COMPLEXO EÓLICO DO TÂMEGA E SUA LIGAÇÃO À REDE ELÉTRICA DE
SERVIÇO PÚBLICO

**REFORMULAÇÃO DO PROJETO AO ABRIGO DO
ARTIGO 16.º DO RJAIA- EIA**

VOLUME IV – DOCUMENTO ORIENTADOR

Revisão 01

Figura 4.13 – Identificação do corredor preferencial de ligação à RESP, por intermédio do Posto de Corte de Daivões, proposto pela Comissão de Avaliação do projeto no âmbito do parecer ao EIA: PETN

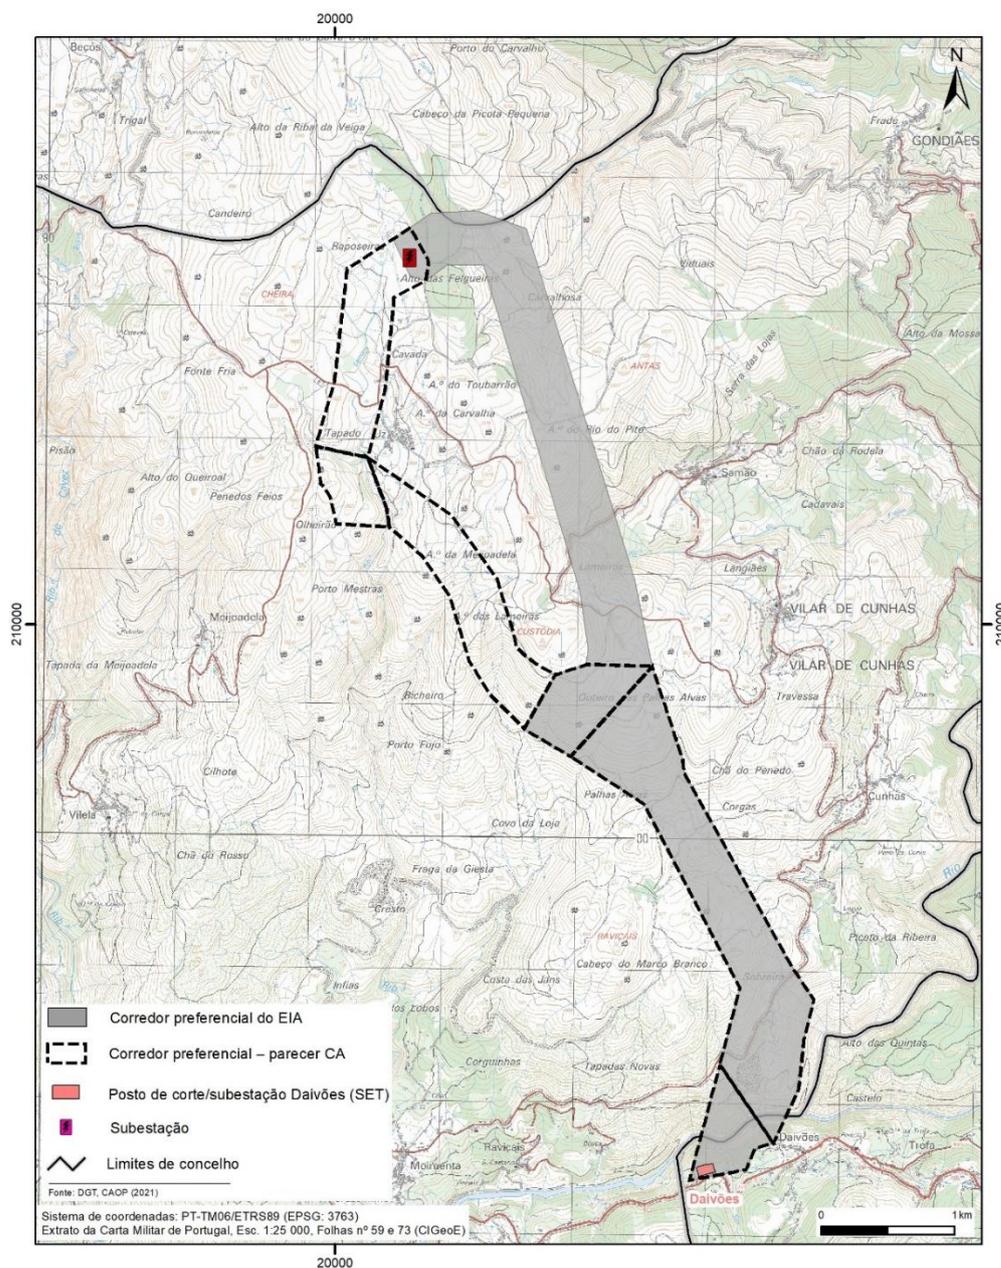
Não obstante, em sede de parecer da CA ao EIA, e de acordo com a avaliação qualitativa realizada no referido parecer, foi considerado pela CA que o corredor preferencial seria o corredor composto pelos troços TLN5+TLN6+TLN11+TLN2+TLN3+TLN4 (Figura 4.13).

Apesar de o parecer se referir a uma avaliação qualitativa dos fatores ambientais abrangidos pelos corredores, foi possível, no entanto, identificar a atribuição de diferentes níveis de significância/restricção a determinadas variáveis avaliadas de forma quantitativa no EIA. Assim, de seguida pretende-se apresentar o cruzamento entre aquilo que foi a avaliação comparativa quantitativa elaborada no âmbito do EIA e o parecer da CA por forma a demonstrar a solução preferencial de corredor finalmente apurado.

Figura 4.16 – Alterações ao troço TLS9

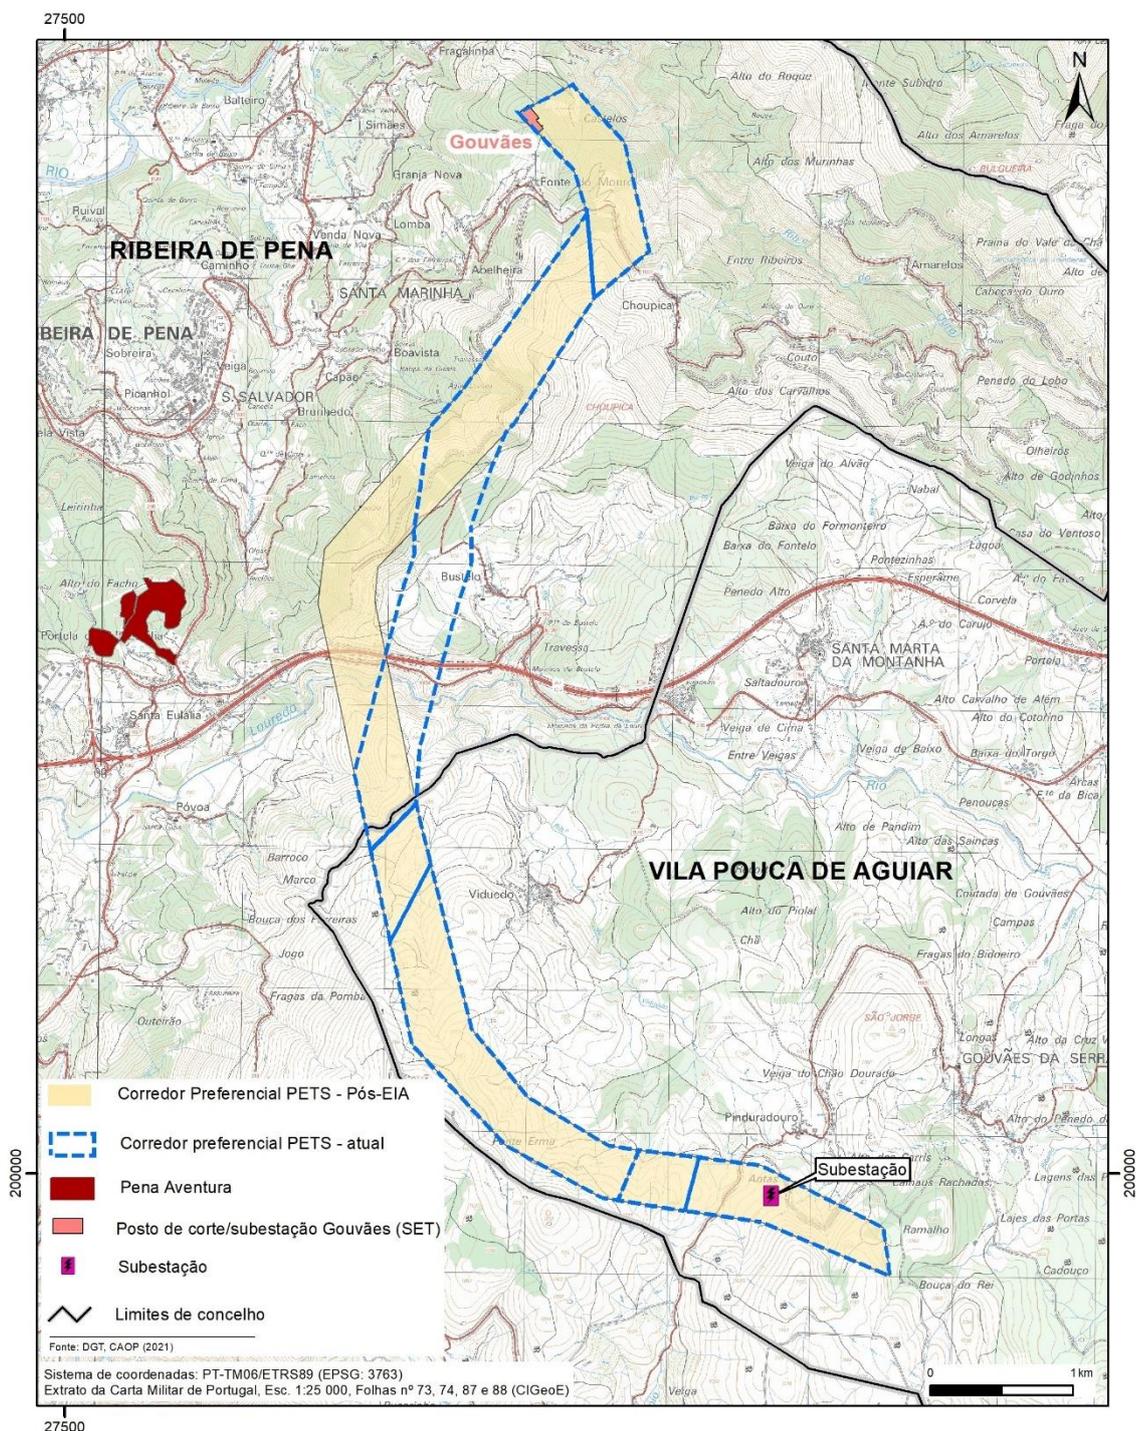
A alternativa TLS9 apresenta-se como corredor preferencial pela CA, em relação à alternativa TLS14+TLS5, pois está afeta menos áreas de habitats naturais e prioritários, fauna não voadora e paisagem, tendo semelhante impacto nos restantes fatores avaliados. O TLS5 interceta áreas de medidas compensatórias do SET, nomeadamente a MC8 – “Plantação de folhosas de espécies autóctones”.

De referir que o troço de corredor alterado é também preferencial face ao troço preferencial apurado (pós-EIA) no que se refere à ocupação de Regime Florestal, ocupação de área de floresta de coníferas e afetação de áreas de compensatórias do SET (não abrangidas em ambos os troços).

Figura 5.6 - Medidas compensatórias nas imediações da área de estudo do PETN

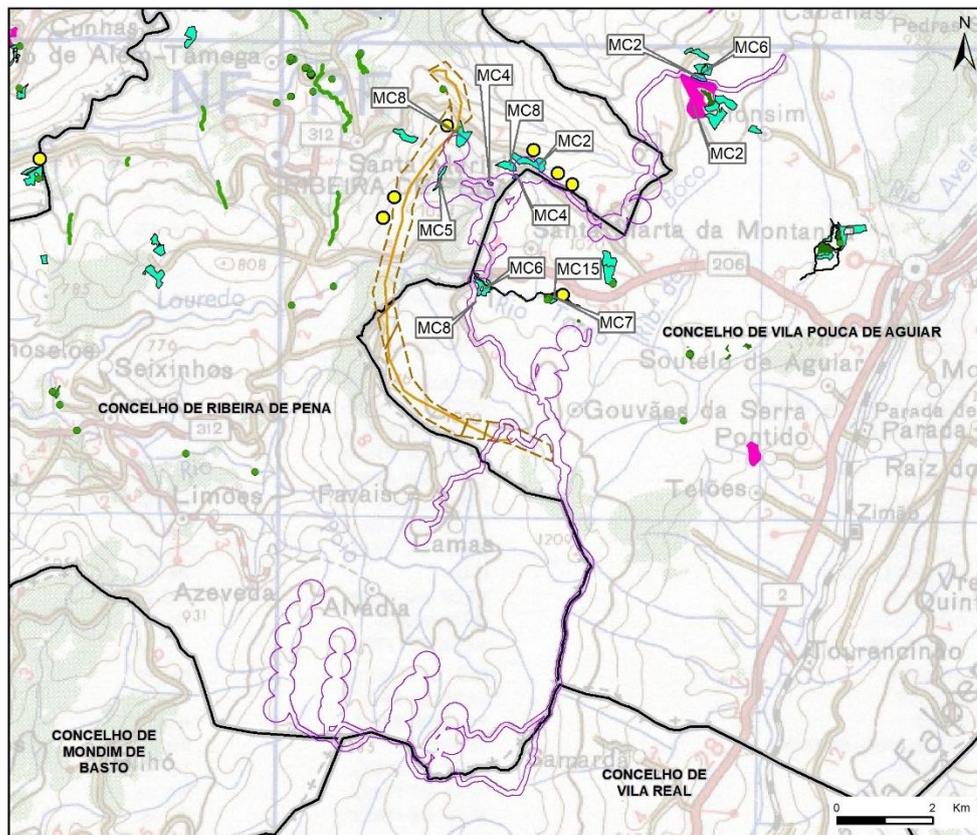
“No entanto, este conjunto de medidas tem o propósito de melhorar a conectividade biológica na envolvente do SET, nomeadamente para o Lobo, numa área definida pelas alcateias mais próximas ao SET e que incluem a alcateia de Nariz do Mundo. As medidas MC1 a MC5, MC8 e MC27 foram desenhadas para contribuir para o incremento da conectividade entre as duas margens do rio Tâmega, nomeadamente nos corredores referidos anteriormente. A implantação do PETN iria criar perturbação e fragmentação do espaço, condicionando a movimentação da fauna, o que é antagónico ao objetivo das medidas.”

Com a reformulação do projeto foi garantida a não implantação de elementos de projeto em áreas de medidas compensatórias do SET conforme se verifica pela cartografia apresentada Figura 5.6 e Figura 5.7. De referir ainda que a localização das áreas de medidas compensatórias do SET foram devidamente atendidas quando avaliada a conectividade entre alcateias (Estudo de Integridade das populações de lobo, apresentado no Anexo III do Volume III – Anexos). Adicionalmente, e em concordância com as Medidas Compensatórias do SET, foram propostas uma série de atuações

Figura 5.8 – Exemplares de *Thymelaea broteriana* identificados nas imediações do PETS

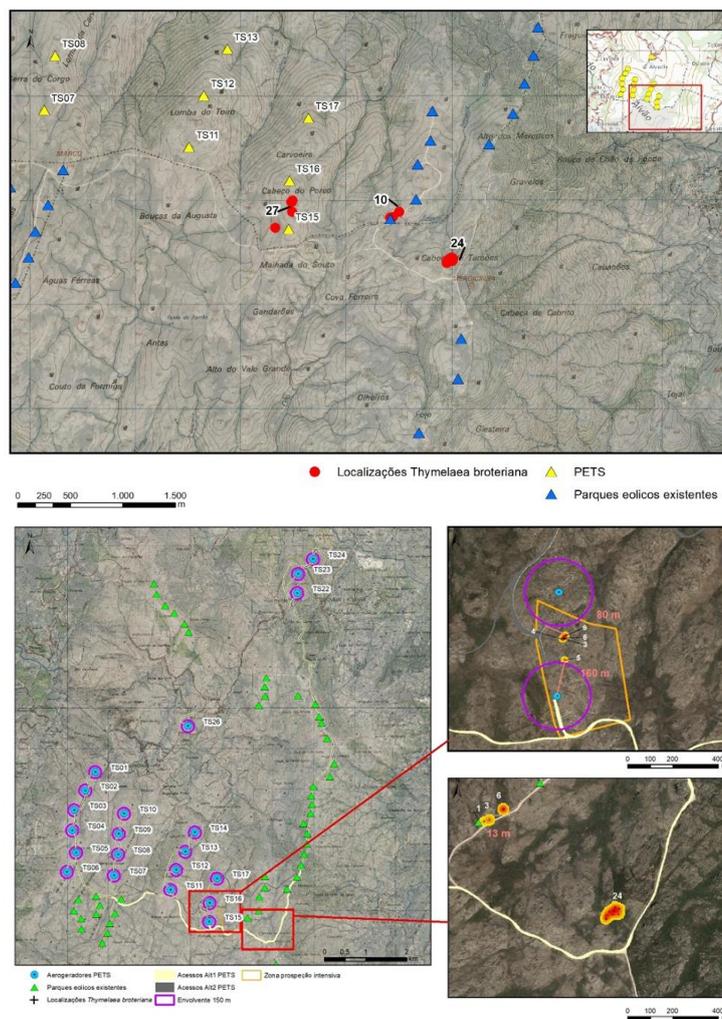
“A maioria dos acessos utilizados não está pavimentado, pelo que facilmente se levantariam nuvens de pó à passagem dos veículos, que se iriam depositar nas plantas da área envolvente, comprometendo o seu desenvolvimento. Esta situação pode ser minimizada com a rega regular dos acessos e dos locais de obra.”

Realizou-se uma prospeção exaustiva com a finalidade de localizar todas as populações de *Thymelaea broteriana* localizadas na área de implantação do projeto. Considerando a informação obtida e tendo em conta a reformulação do projeto de PETS, determinou-se que as populações de *Thymelaea broteriana* mais próximas se situam a cerca de 80 metros da plataforma do aerogerador TS15, a cerca de 100 metros da plataforma do aerogerador TS16 e a cerca de 80 metros dos acesso às plataformas dos aerogeradores TS15 e TS16 (Figura 5.8).
